Projet photovoltaïque de Loire-sur-Rhône (69)

Réponse à l'avis de la Mission Régionale de l'Autorité Environnementale

Septembre 2025

Figure 1 : Implantation du projet actualisée en 2025

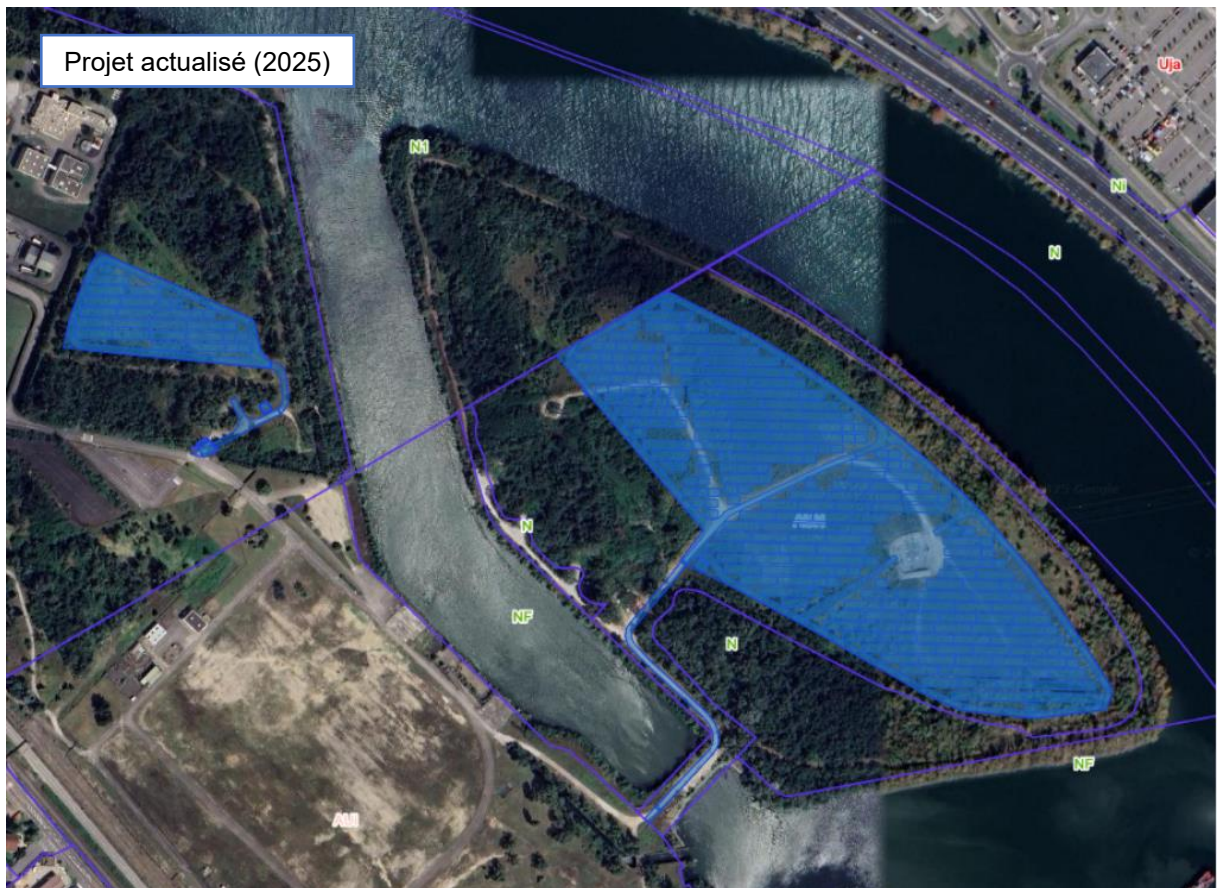
« Le projet de centrale photovoltaïque, dont la durée d'exploitation est fixée à 30 ans, s'étend sur une superficie totale clôturée de 9,1 ha (répartie sur deux zones distinctes : zone 1 : ile de Bans, d'une superficie d'environ 0,976 ha pour 1,15 MWc, zone 2 : ile de Pavie, d'une superficie d'environ 8,127 ha pour 10,66 MWc) pour 4,73 ha de panneaux en surface projetée.

La centrale délivrera une puissance de 11,81 MWc, pour une production estimée à 14 200 MW par an. L'installation, délimitée par une clôture d'une longueur de 1 856 m déjà en place, comportera des panneaux inclinés à 15°, positionnés entre 1,40 m et 5,60 m de hauteur. La distance inter-rangées sera de 2,20 m en moyenne. Les structures autoportantes en acier galvanisé seront fixes, reposant sur des pieux métalliques ancrés dans le sol ou sur des longrines en béton. Deux postes de transformation (situés sur l'île Pavie) et un poste de livraison/transformation dit poste combiné (situé sur l'île de Bans), ainsi que deux citernes de lutte contre l'incendie de 60 m³ chacune compléteront les installations. »

Le projet retenu porte sur la réalisation d'une centrale photovoltaïque au sol de 11,27 MWc (suite à l'actualisation de 2025), implantée sur les îles de Bans et Pavie, qui ont servi comme zone de stockage des résidus de l'ancienne centrale thermique EDF en limite sud, aujourd'hui déconstruite. Depuis, le site est en friche. Elle se décompose en deux unités réparties sur chacune des deux zones et représentant une surface totale de 8,55 ha pour 8,35 ha clôturés. Il permettra d'alimenter l'équivalent de la consommation d'environ 5 793 habitants et de réduire l'émission de gaz à effet de serre de 884.6 tonnes par an (tonnes de CO2 eq.).

Suite à l'actualisation de 2025, le projet a évolué comme suit :

- Suppression de 0,7 ha de panneaux photovoltaïques sur l'île Pavie (-0,54 MWc)
- Piste légère : 1693 m (-131 m)
- Linéaire de clôture périphérique : 1699 m (-157 m)
- Homogénéisation du point bas des structures : les structures surélevées en zone rouge du PPRI sont supprimées (toutes comprises dans la zone N1 du PLUh). Le point bas des structures restantes est harmonisé à 1,1m
- Equipements présents (PDL/PTR/citernes) : restent inchangés

Les modifications apportées par le projet (version actualisée de 2025) sont non-substantielles, et n'apportent aucun nouvel impact supplémentaire vis-à-vis de ceux identifiés initialement (version initiale 2024), voire entraînent une légère diminution des impacts. Les conclusions de l'étude d'impact sont inchangées.

Figure 4 : Carte des habitats de reproduction de la faune

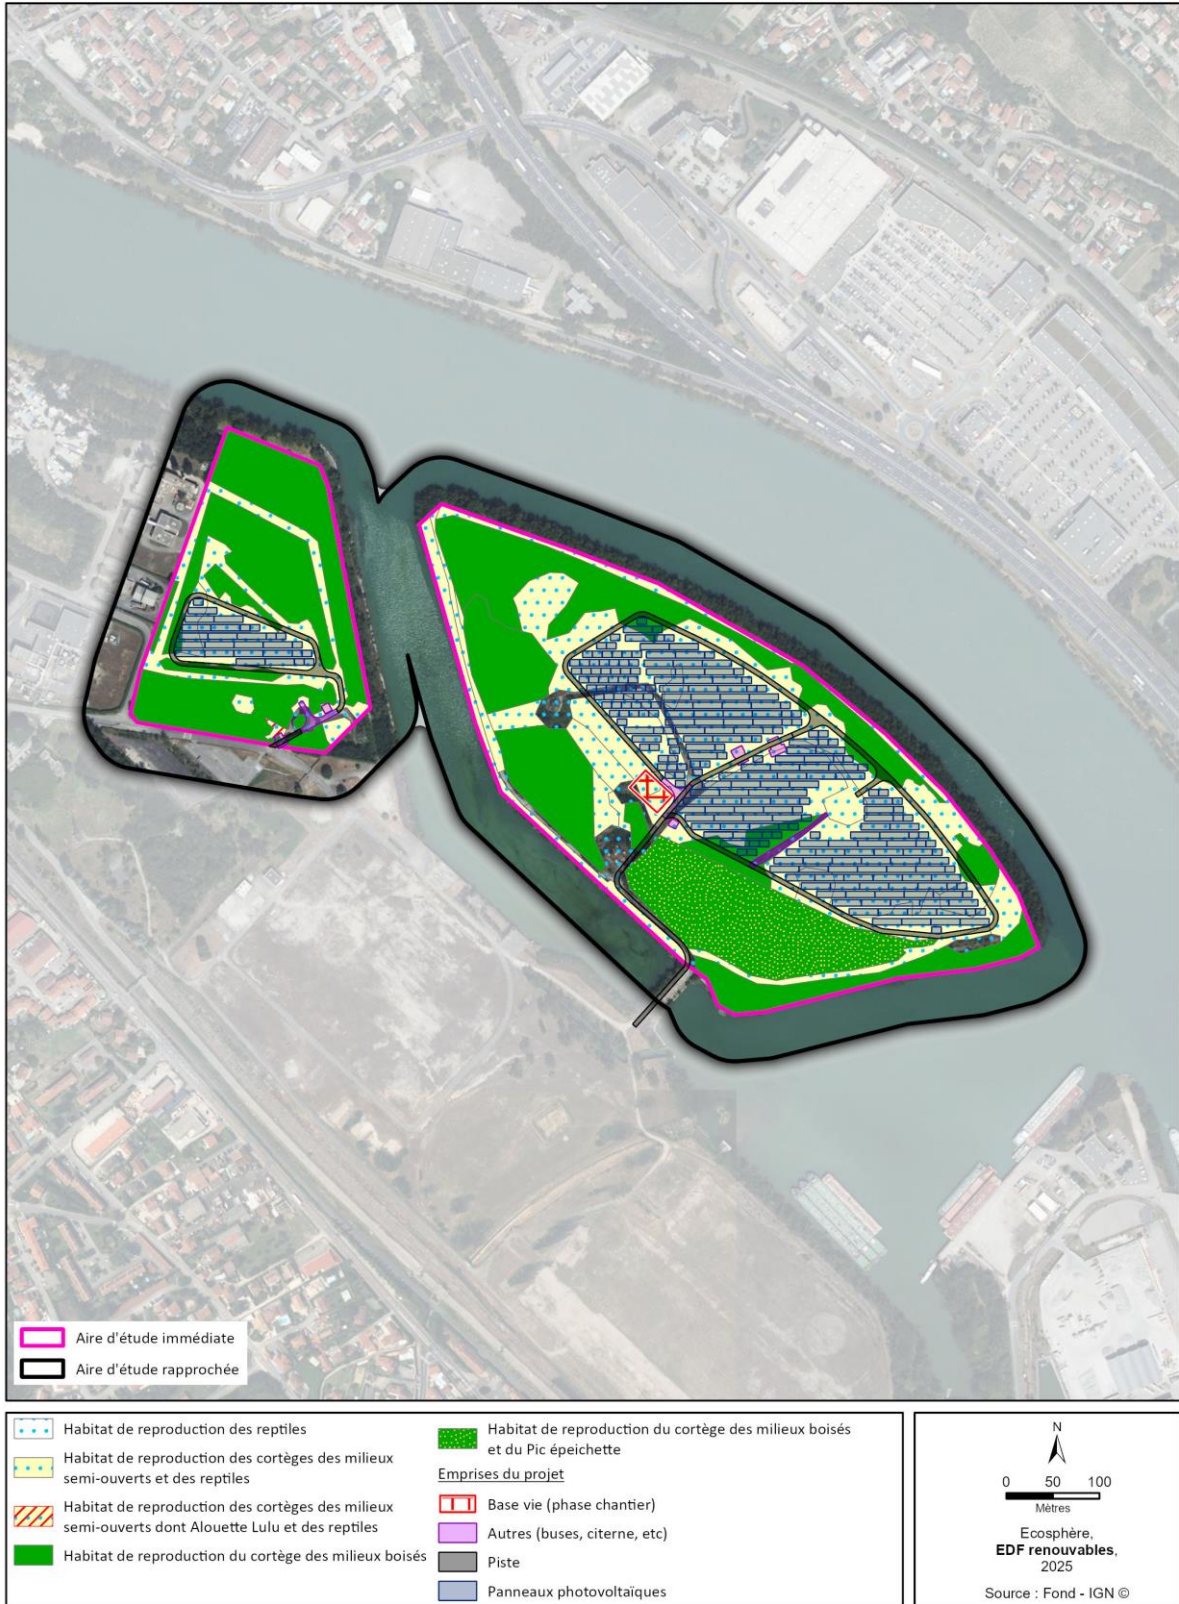
L'Autorité environnementale recommande de compléter les inventaires de biodiversité sur la période estivale et de fournir une cartographie des habitats d'espèces, par groupe d'espèces, assortie de la caractérisation des surfaces concernées. »

En ce qui concerne les habitats d'espèces, la carte produite ci-dessous présente les habitats utilisés par les cortèges d'espèces fréquentent ceux-ci. Sont ainsi concernés par grand type d'habitats les espèces suivantes :
